Ampelschaltung an der Kreuzung Fraunhofer-/Müllerstraße

BA-Antrags-Nr. 20-26 / B 02343 des Bezirksausschusses
des Stadtbezirkes 02 - Ludwigsvorstadt-Isarvorstadt vom 11.05.2021

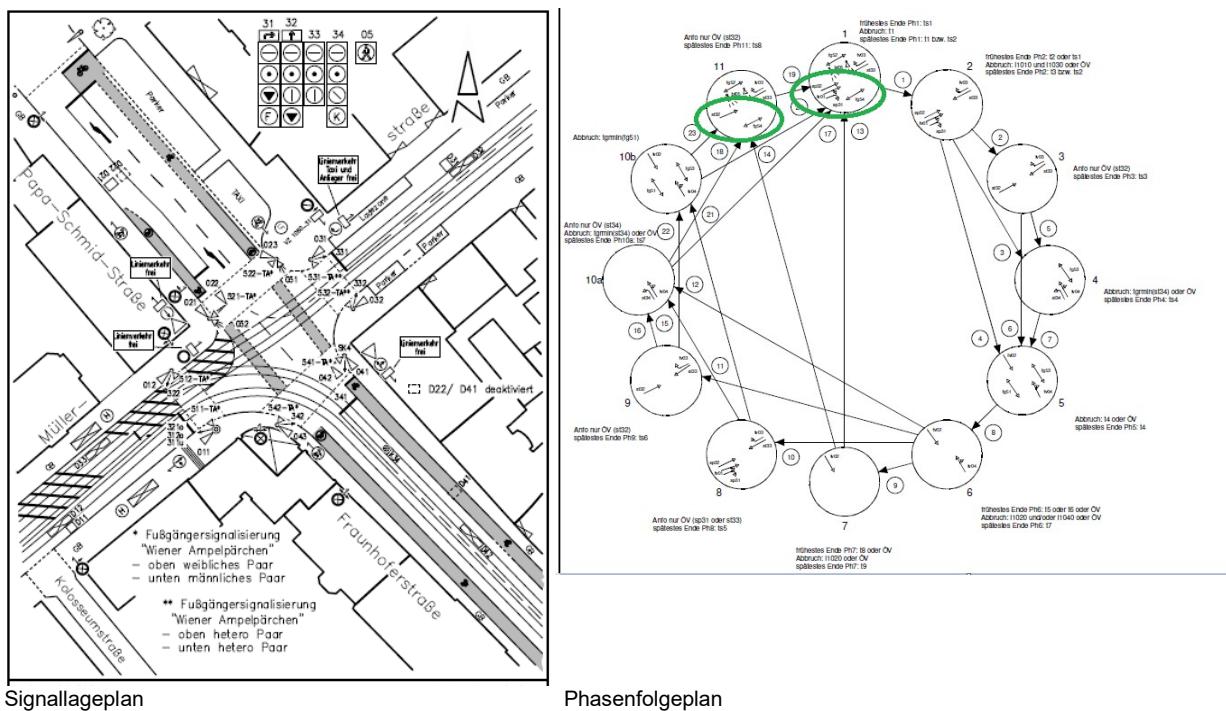
Im Zuge der Projektierung des neuen Steuergerätes wurden auch unabhängig von Ihrem Antrag, die von Ihnen angeregten Änderungen – so weit dies die dort praktizierte ÖPNV-Beschleunigung zulässt - berücksichtigt. Der umseitig dargestellte Phasenfolgeplan stellt diese Anpassungen bereits schematisch dar.

Aufgrund der komplexen Wechselwirkungen, welche sich durch die dortigen Beschleunigungsmaßnahmen des ÖPNV ergeben, sowie den hierdurch bedingten Restriktionen für andere Verkehrsteilnehmer*innen, kann nicht in jeder Phase, in der die Straßenbahn längs der Müllerstraße ihre Freigabe erhält, auch immer eine Freigabe der hierzu parallel verkehrenden Fußgänger*innen über die Fraunhoferstraße erfolgen. Die zum Teil sehr rasch ablaufenden „Entscheidungswege“, um den jeweiligen ÖPNV-Fahrzeugen die gewünschte Priorisierung einzuräumen, erzwingen zum Teil eben diese Restriktionen. Sonstige Randbedingungen, wie etwa der für Fußgänger*innen - aufgrund ihrer geringeren Geschwindigkeit - höhere Mindestfreigabebedarf, sowie die sich daran anschließende deutlich längere Schutzzeit, müssen hierbei ebenfalls bei der Projektierung berücksichtigt werden.
